2015年6月19日 407、407 クーペ 原動機冷却装置（冷却ファン）の不具合

リコール届出一覧表

リコール届出日:平成27年6月19日
リコール開始日:平成27年6月19日

改善箇所説明図

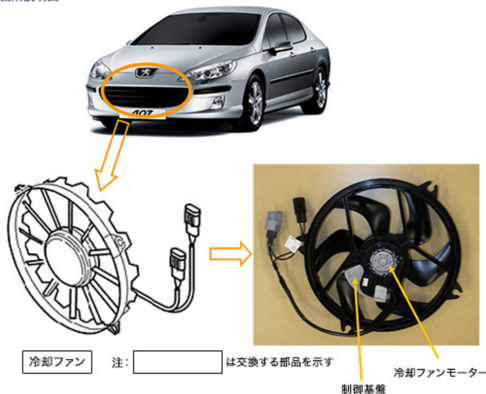
冷却ファンの制御基盤に不良品が組み付けられているため、冷却水温が上昇しても、冷却ファンのモーターに電流が流れず、冷却ファンが作動しないことがある。そのため、そのまま使用し続けると、エンジンがオーバーヒートする。又は、制御基盤が発熱し、最悪の場合、火災に至るおそれがある。

全車両、良品の制御基盤が組み付けられている冷却ファンと交換する。
